**Avis délibéré de la mission régionale d'autorité  
environnementale sur la révision du plan local  
d'urbanisme (PLU) de la commune d'Anse (69)**

**Avis n° 2021-ARA-AUPP-1018**

**Avis délibéré le 13 avril 2021**

Figure 2: zones humides dans l'OAP du Bordelan (source : [https://carto.datara.gouv.fr/1/portail\\_zh\\_dreal\\_r84.map](https://carto.datara.gouv.fr/1/portail_zh_dreal_r84.map) )

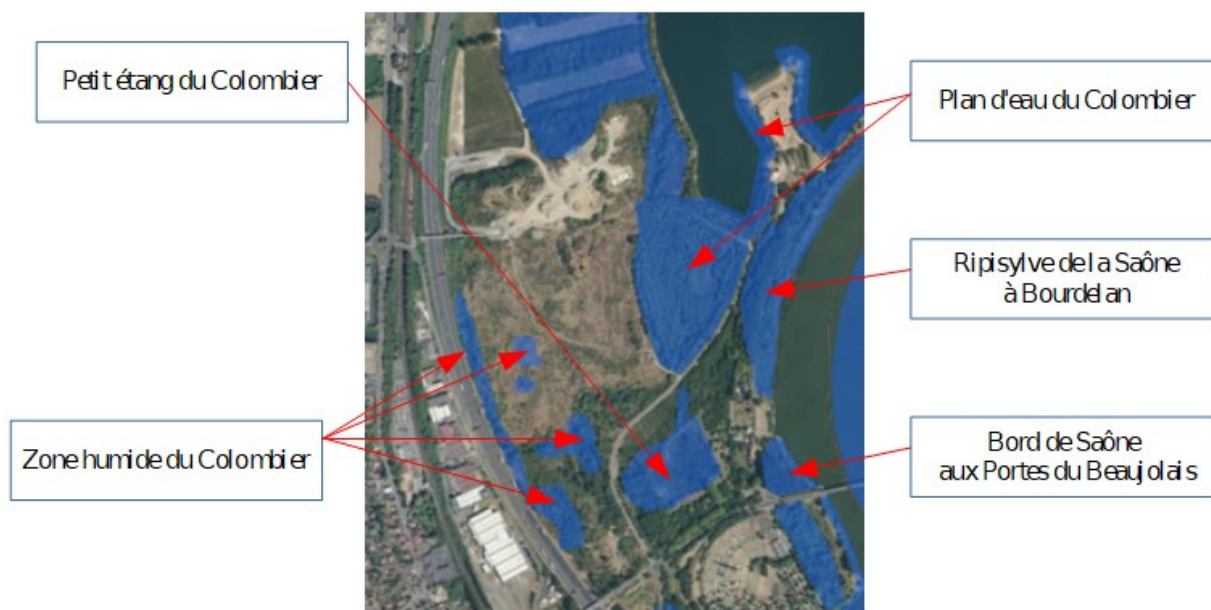
Le rapport de présentation énonce, sans le démontrer, que le secteur de Chanselle est constitué de « *milieux peu riches* » et qu'aucune espèce végétale protégée n'a été recensée sur le secteur du Bordelan alors que plusieurs éléments laissent penser le contraire (voir figure n°2)<sup>10</sup>.

sur l'environnement, notamment s'agissant des constructions projetées à l'ouest sur la zone humide du Colombier (voir figure n° 2).

Figure 3: ZAC Chanselle – nouveau schéma (source : dossier)

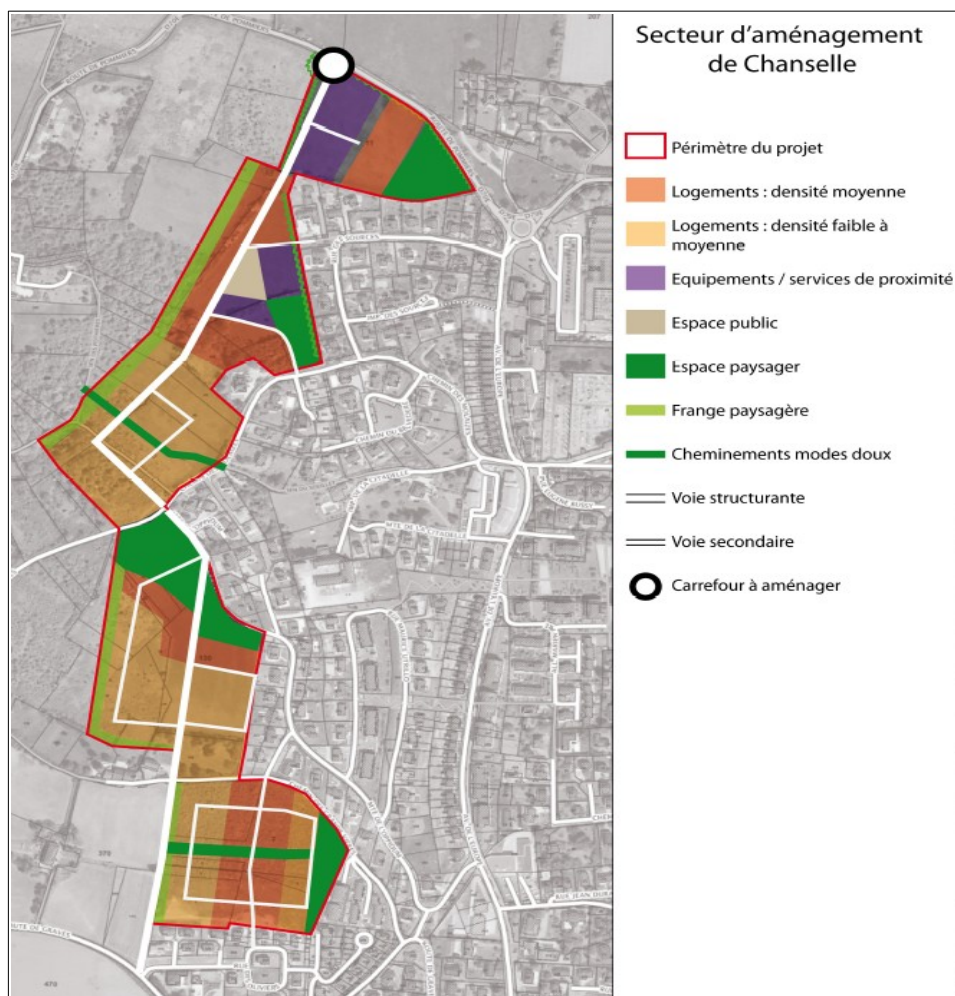
Le secteur de **Chanselle** est situé au centre-ouest de la commune sur les coteaux, il concerne 17 ha comprenant 12 ha pour de l'habitat et 5 ha pour des équipements publics, services de proximité, espaces publics et une nouvelle voirie (cf. figure n° 3). Ce secteur, qui a déjà fait l'objet d'une ZAC, fait en outre l'objet d'une servitude de projet qui permet de geler les possibilités de construction<sup>27</sup> dans l'attente d'une étude aboutie qui sera intégrée au PLU via une OAP. Le choix de ce site est motivé par un développement en extension de l'enveloppe urbaine actuelle. Aucune analyse n'est présentée sur les solutions de substitution raisonnables alors même que, dès 2016, le diagnostic<sup>28</sup> a été fait que cette ZAC était à l'arrêt à cause de « *problèmes liés à la préservation de l'environnement* ».

Figure 4: Schéma d'aménagement du Bordelan (source : dossier)

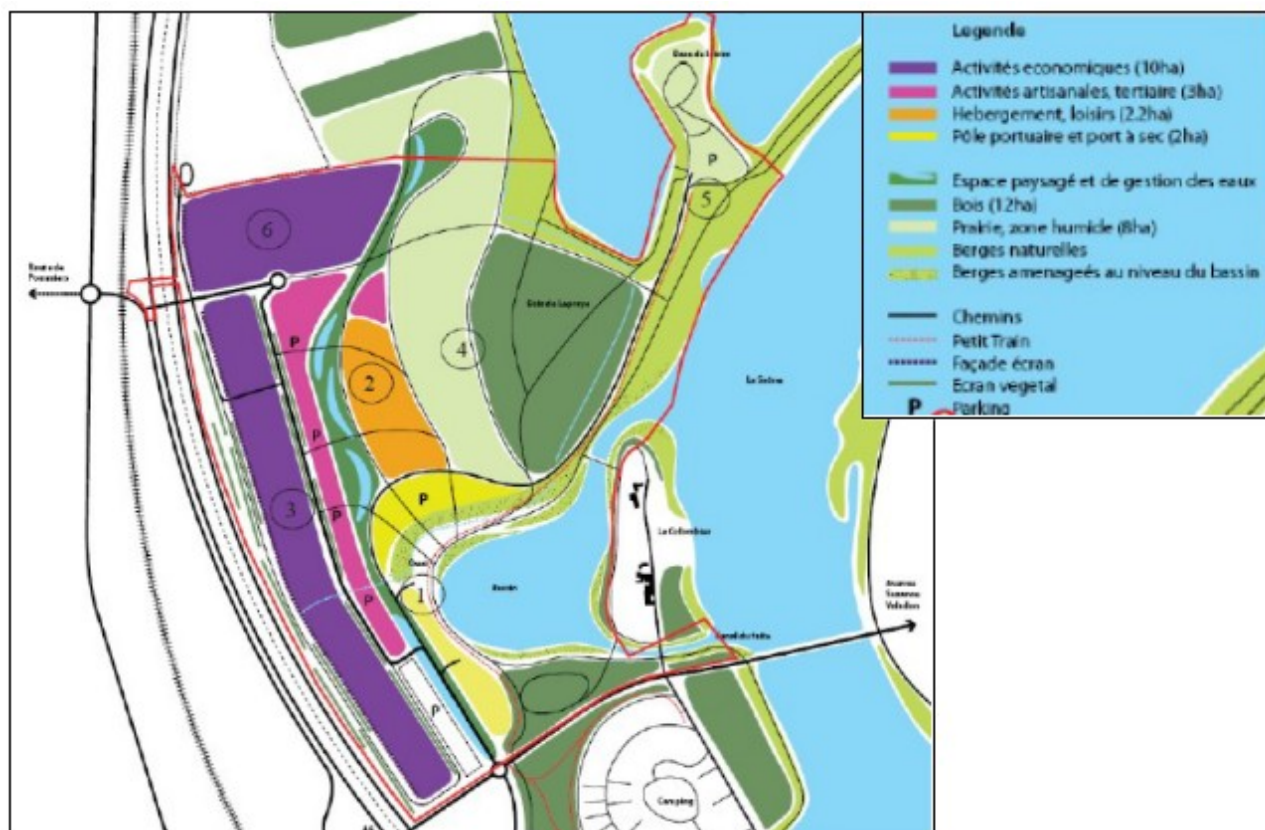
Le secteur du **Bordelan** est situé au nord-est de la commune ; il est bordé à l'est par la Saône et le hameau du Colombier, à l'ouest par l'autoroute A6, au nord par des espaces naturels et un centre de traitement et de recyclage de déchets inertes, au sud par une zone de loisirs et de tourisme comprenant un camping. Ce site de 64,2 ha comprend des prairies humides, un espace boisé de peupliers et de saules, un plan d'eau et une zone de dépôts inertes. Il est identifié par le Scot comme un secteur de développement d'un pôle d'activités lié à une zone portuaire et touristique. Le projet de PLU prévoit la création d'un port de plaisance fluvial de 350 places (anneaux) et ses annexes (entre 300 000 et 400 000 visiteurs attendus par an). Ce secteur, qui a déjà fait l'objet d'une ZAC, fait en outre l'objet d'une OAP et d'un classement en zone AUL<sup>33</sup>. L'OAP reprend le schéma d'aménagement de la ZAC, comportant 6 secteurs (voir figure n° 4<sup>34</sup>). Comme cela a déjà été recommandé, cette OAP nécessite d'être réexaminée au regard de ses incidences

L'Autorité environnementale recommande :

- de reprendre la délimitation des dents creuses ;
- de réexaminer en conséquence les dispositions du projet de PLU (délimitation des zones urbanisables, densités) de façon à assurer une meilleure prise en compte de l'objectif de modération de consommation de l'espace et de maîtrise de l'étalement urbain.

Figure 5: Bordelan, absence de représentation des réservoirs de biodiversité (source : dossier)

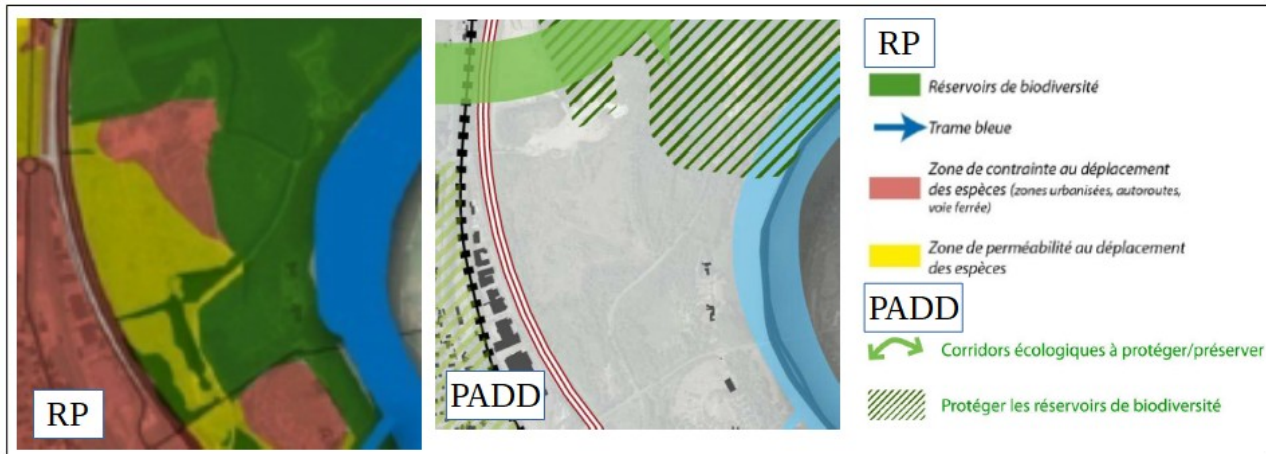
Si l'état initial de l'environnement identifie comme réservoirs de biodiversité les deux Znieff de type I, l'espace naturel sensible, certaines zones humides et le bois d'Alix, le PADD prend le parti de représenter les réservoirs de biodiversité en occultant la majorité de ceux qui se trouvent au sein de l'OAP du Bordelan (voir figure n° 5)<sup>35</sup>, sans explication. Il convient de souligner que la représentation graphique de la trame écologique dans un document d'urbanisme relève, d'un constat factuel (de la présence d'une trame verte et bleue) auquel peut s'ajouter la volonté des auteurs de ce document de prescrire une protection ou remise en état cette trame (en fonction du degré d'ambition de ces auteurs).

Même en prenant comme référence, minimaliste, le schéma du PADD, l'OAP du Bordelan empiète sur plusieurs espaces naturels (une Znieff de type I, cinq zones humides, etc.), sans que le public ne soit instruit sur les solutions de substitution raisonnables examinées, ni sur les mesures pour éviter, réduire et compenser les incidences notables sur l'environnement et la santé. Il est à noter, notamment, que le secteur des berges de la Saône au niveau de cette OAP ne fait pas l'objet d'une protection dans le règlement graphique et écrit<sup>36</sup>.

#### L'Autorité environnementale recommande de :

- **prendre en compte l'intégralité de la trame verte et bleue ;**
- **de reprendre l'évaluation des incidences du projet sur la biodiversité et de mettre en œuvre la démarche « éviter - réduire - compenser ».**

Figure 7: Corridor écologique (source : dossier)

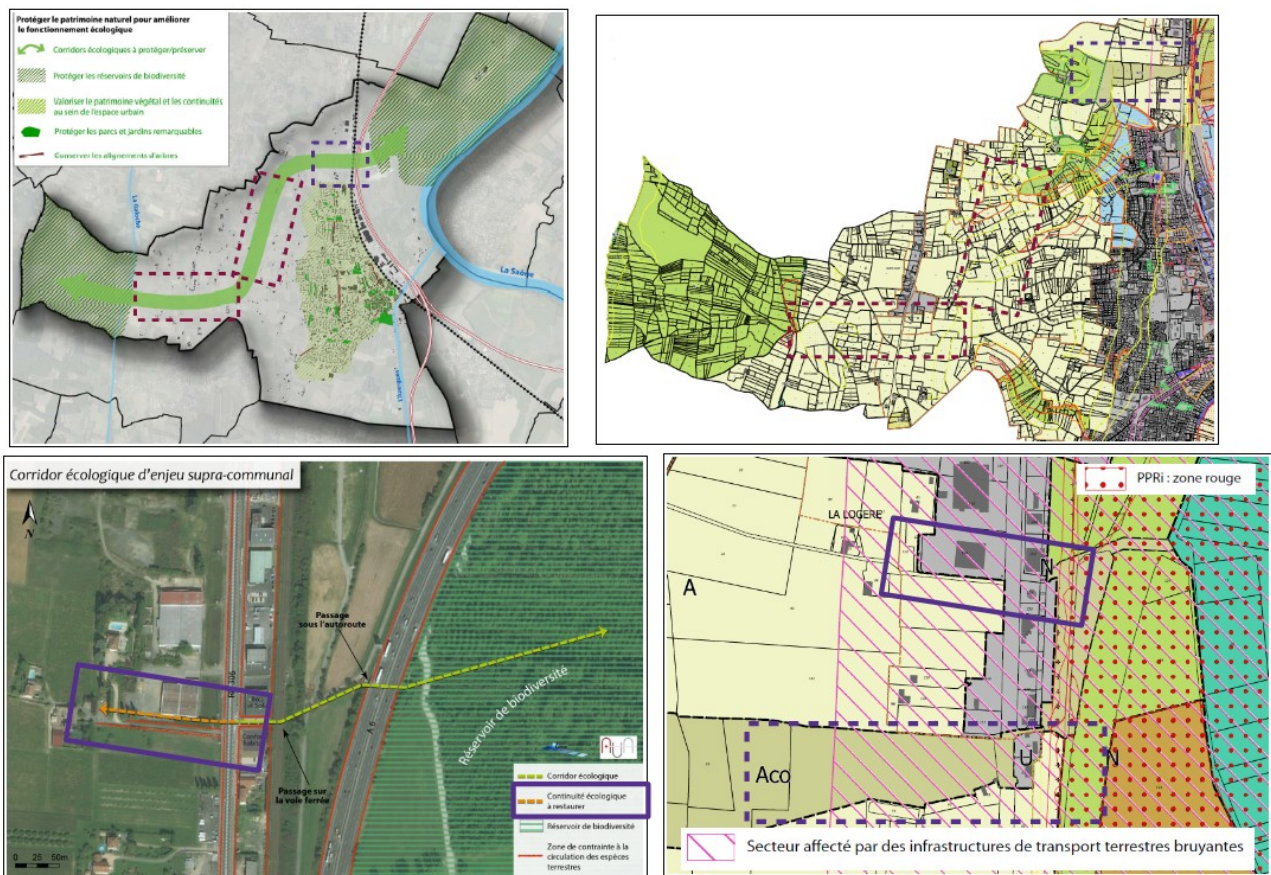
S'agissant du corridor écologique terrestre d'importance régionale à remettre en bon état, alors même que le PADD l'identifie clairement et que le règlement graphique comprend un zonage indicé « corridor écologique » en zone A et N (Aco et Nco), ce corridor se trouve majoritairement classé en zone agricole. Par ailleurs, si le rapport de présentation identifie le segment à restaurer à l'ouest de la RD 306, le règlement graphique classe, sans explication, un autre segment plus au sud sur une surface ténue qui nécessiterait d'être élargie et ne prévoit aucune prescription pour cette remise en état (voir figure n° 6).
